HT-203-5

HTTR 設工認(第 2 回及び第 3 回)申請について

令和 2 年 7 月 14 日

日本原子力研究開発機構 大洗研究所

図 3-3-5 非常用放送設備(HTR)及び送受話器(ページング)の設置場所 (原子炉建家 地下1階)

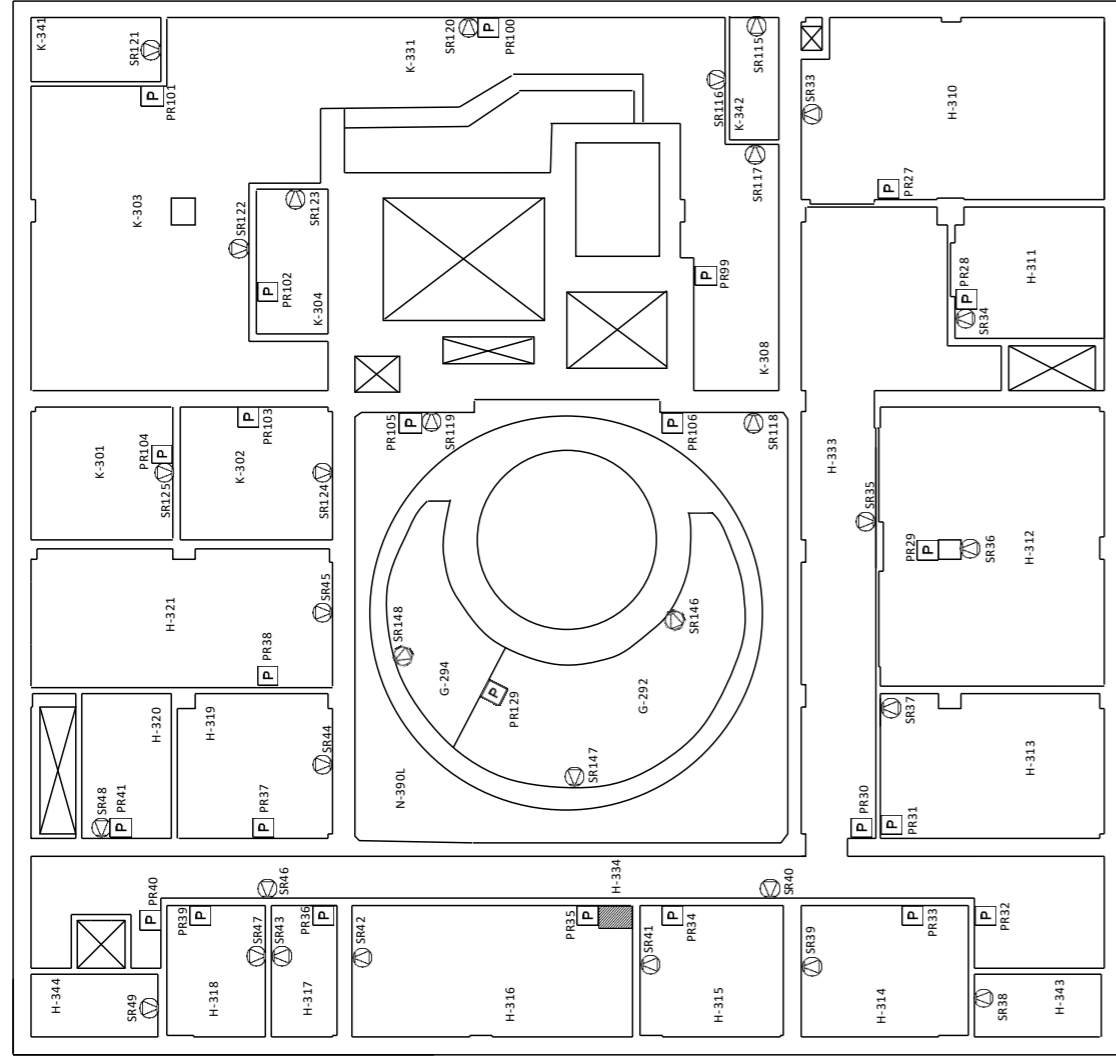
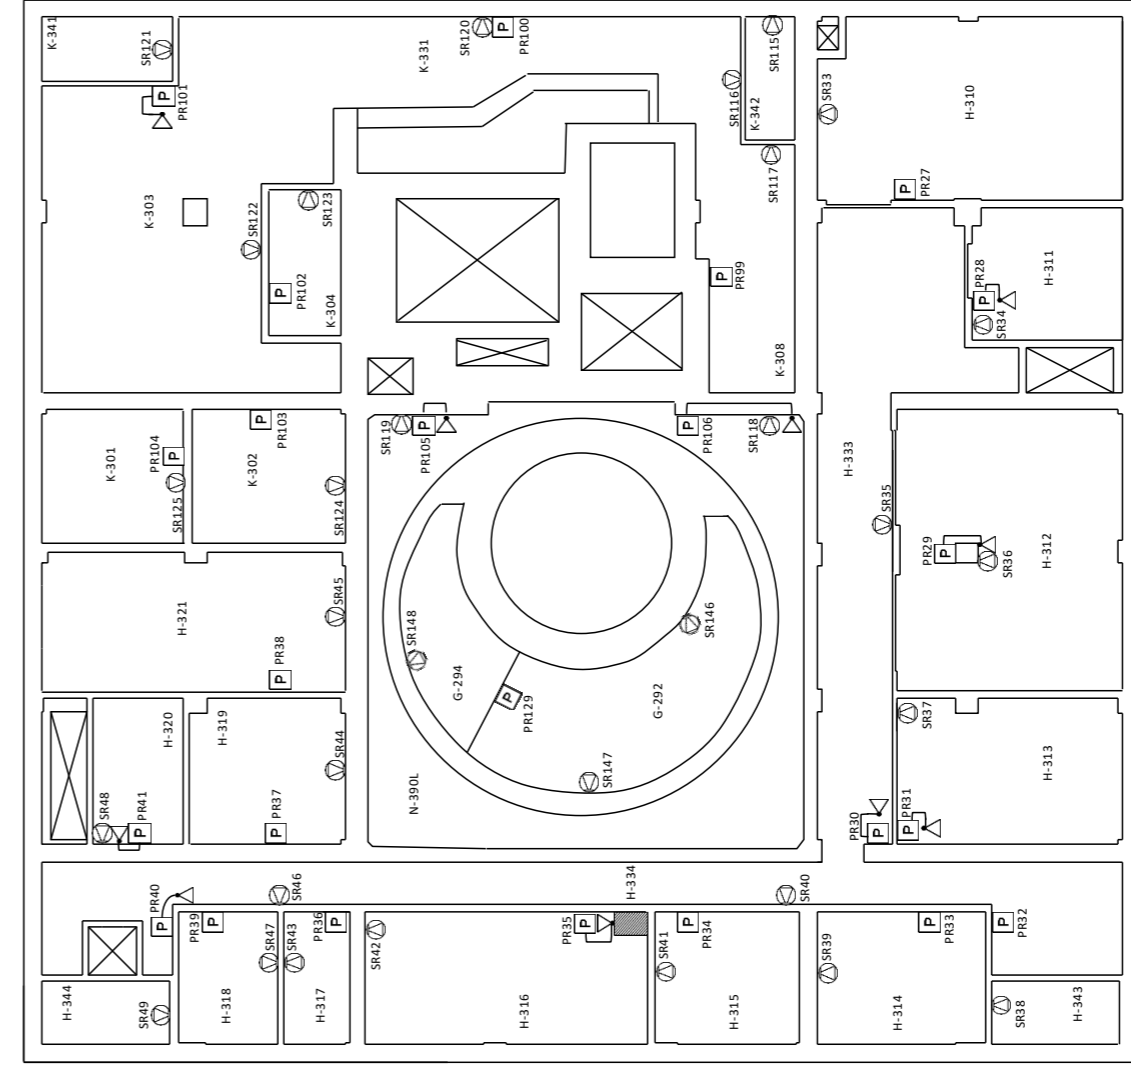
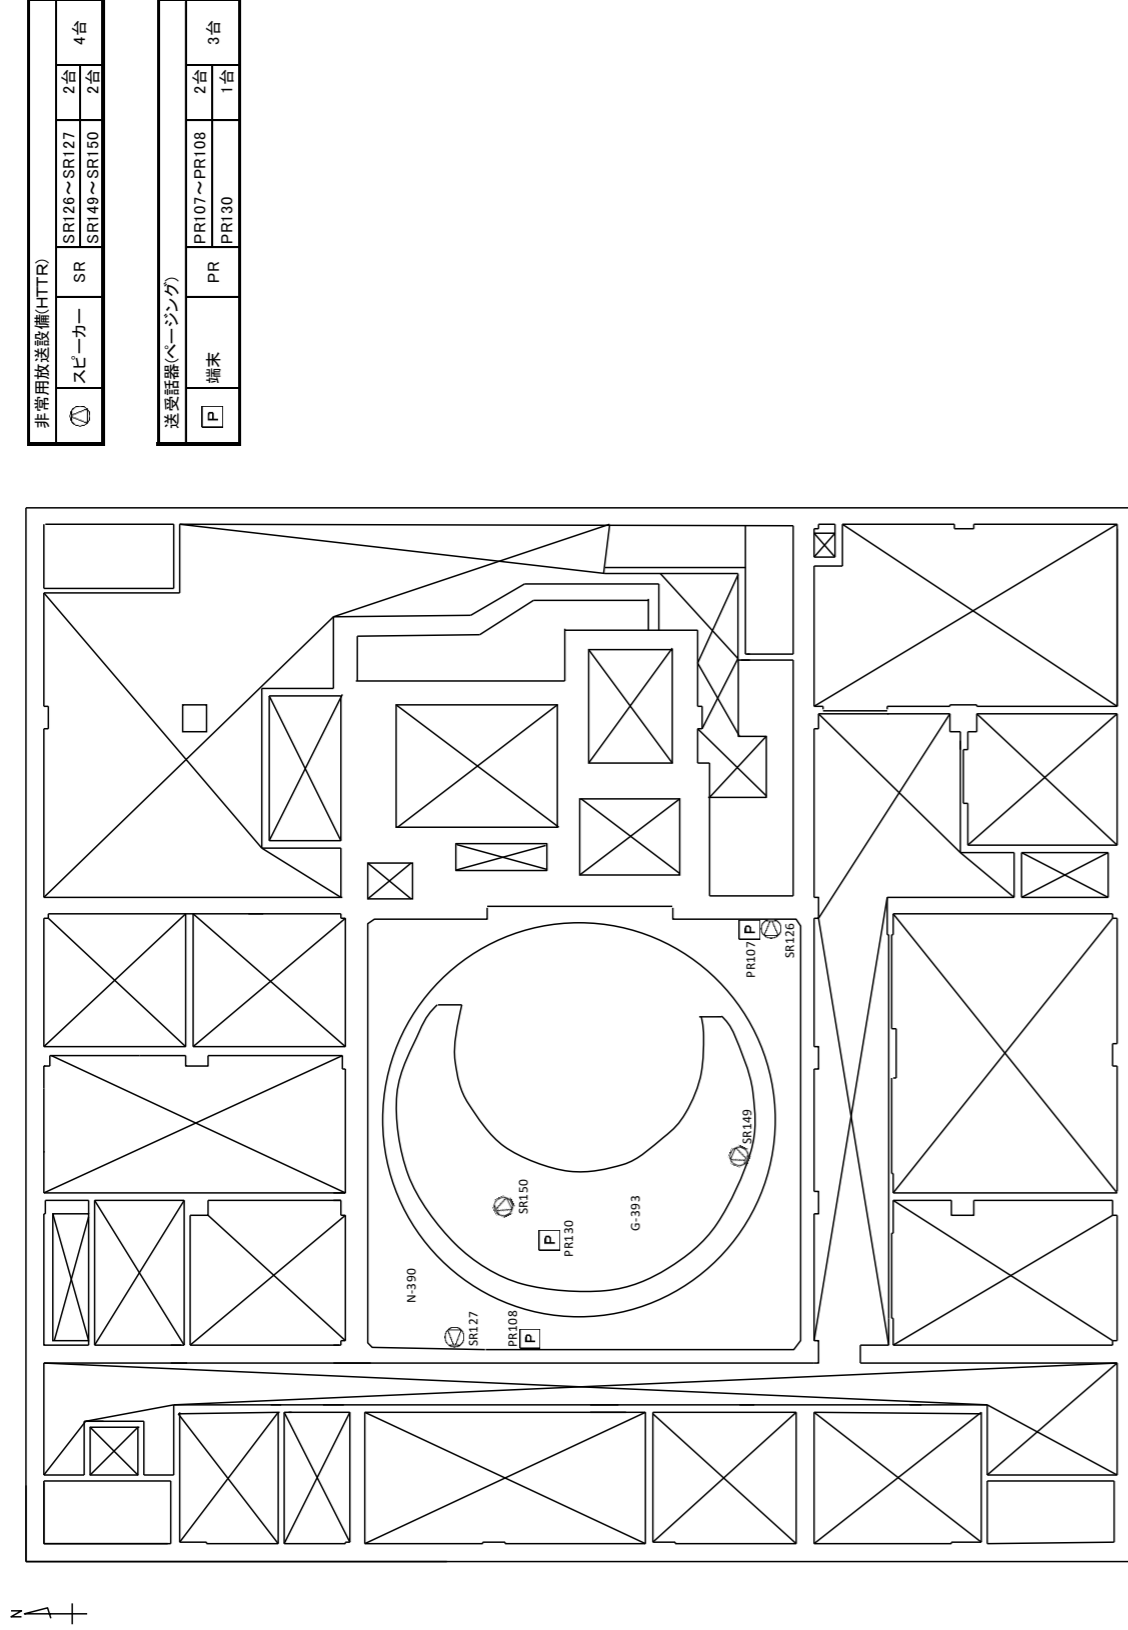
送受話器
(ページング)の外付
スピーカー
を明記

図 3-3-7 非常用放送設備(HTR)及び送受話器(ページング)の設置場所 (原子炉建家 1 階(1/2))

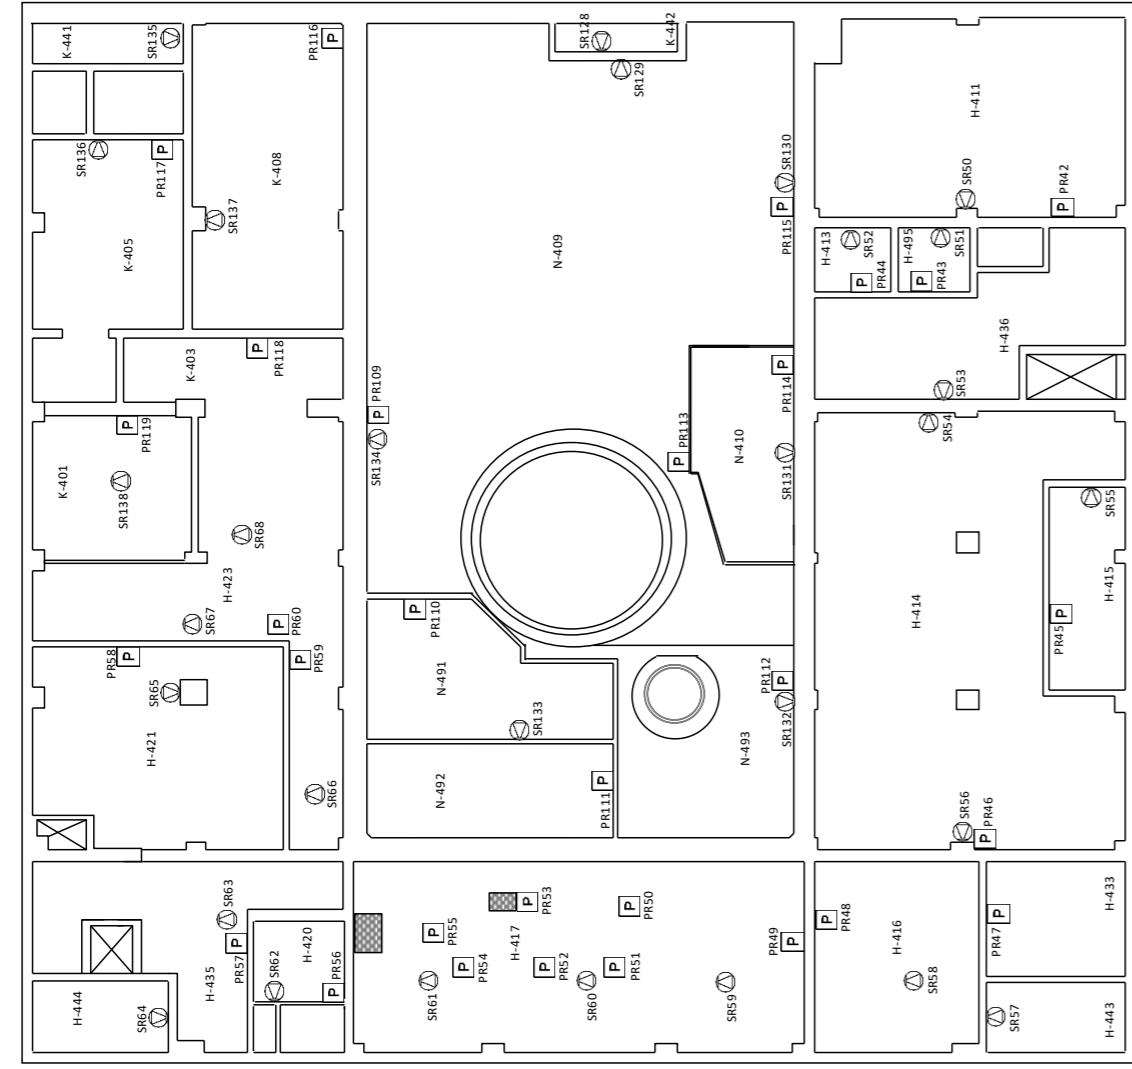
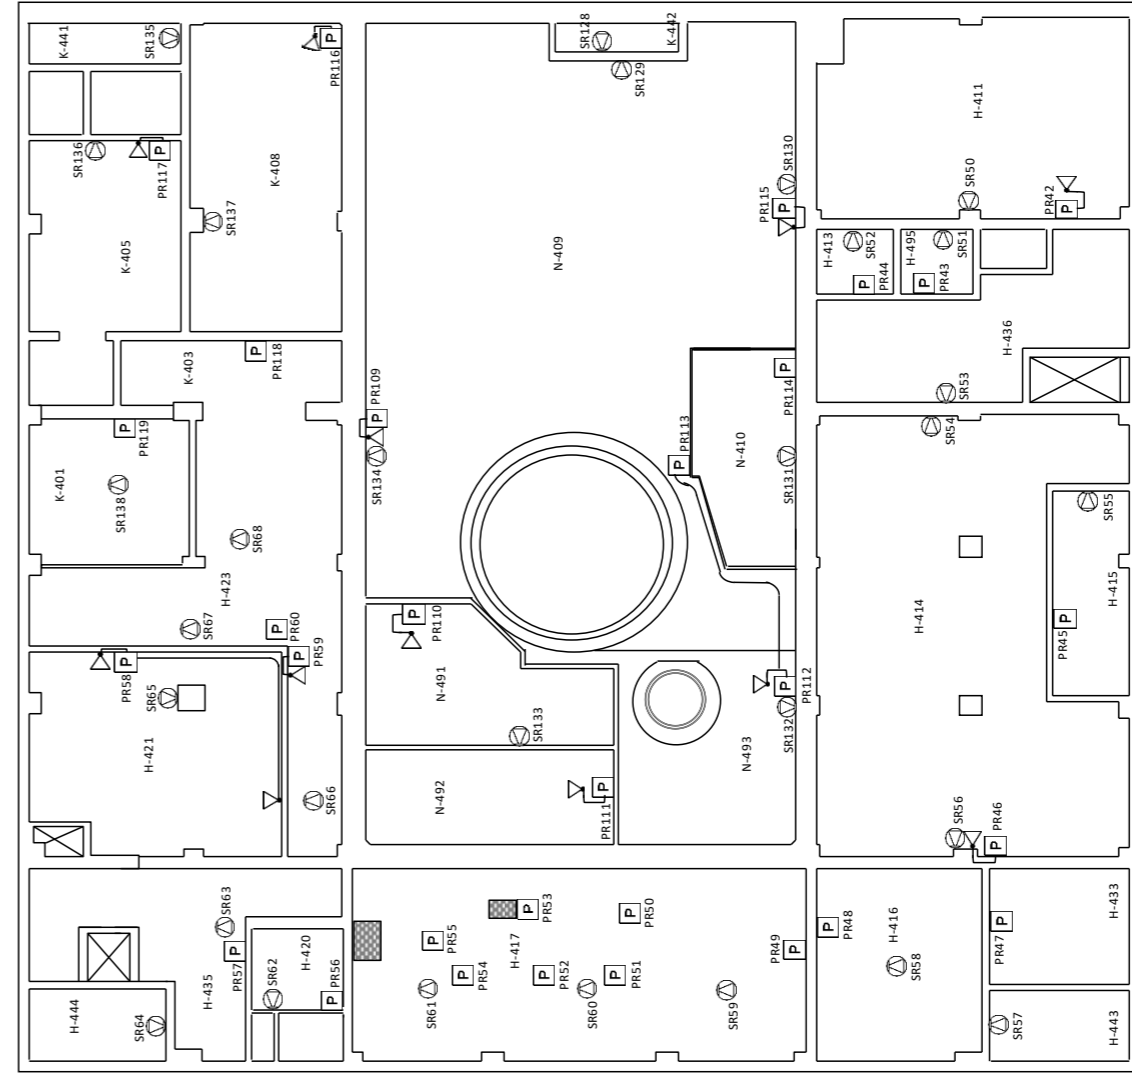
図番の修正

図 3-3-8 非常用放送設備(H T T R)及び送受話器(ページング)の設置場所 (原子炉建家 1 階(2/2))

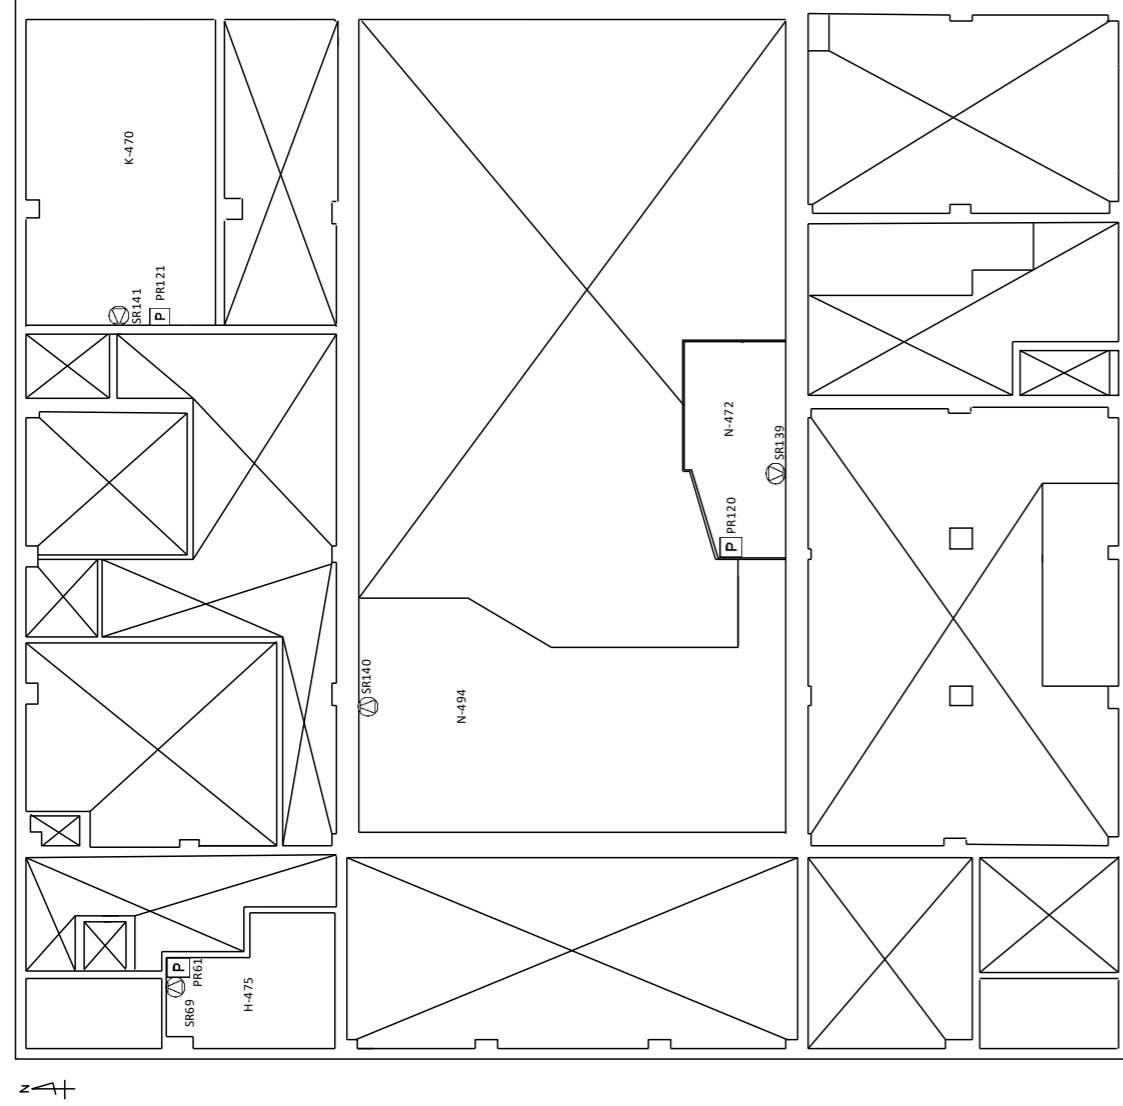
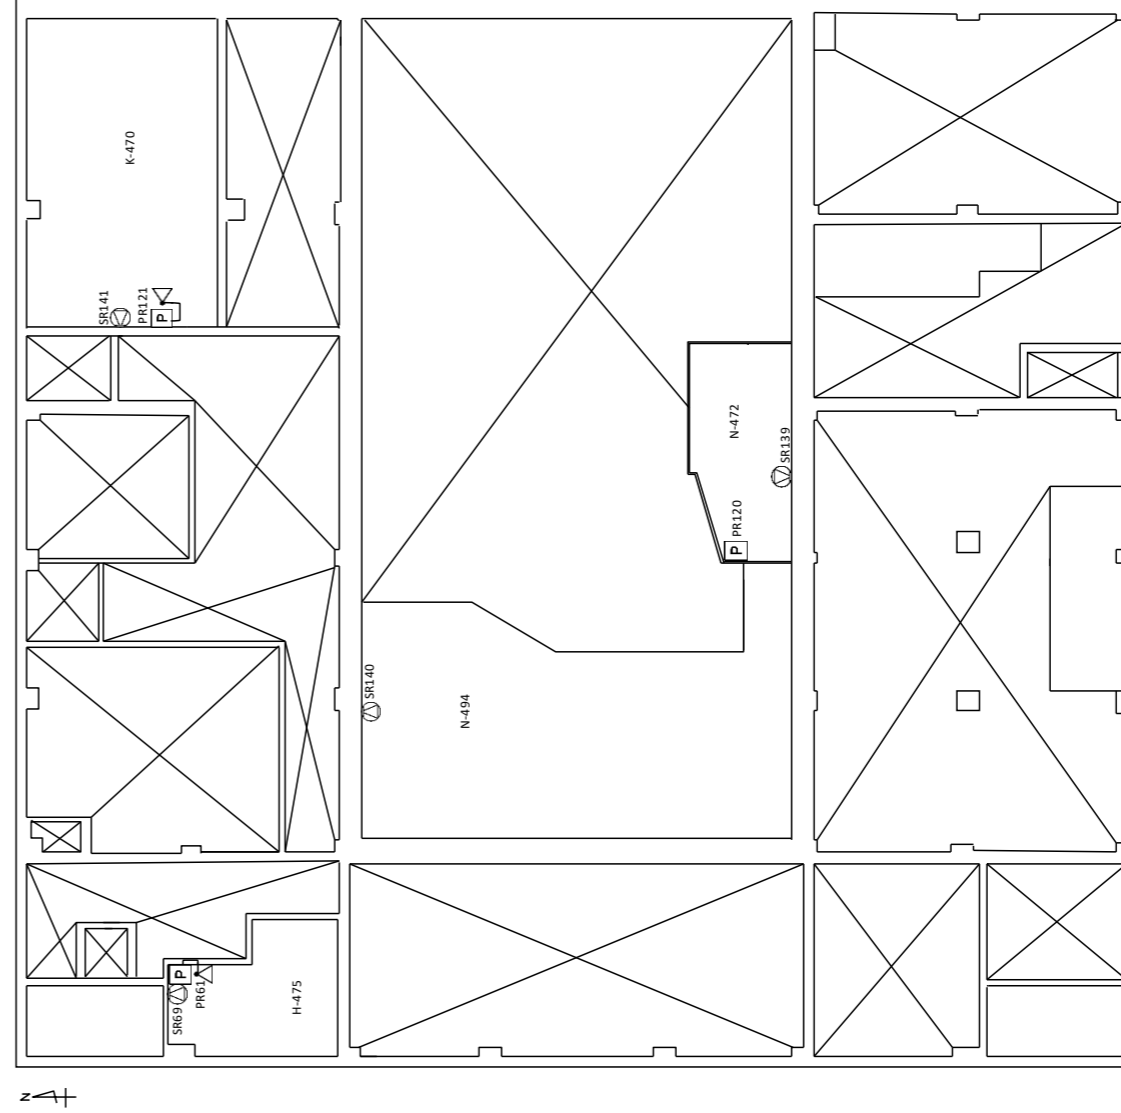
図番の修正
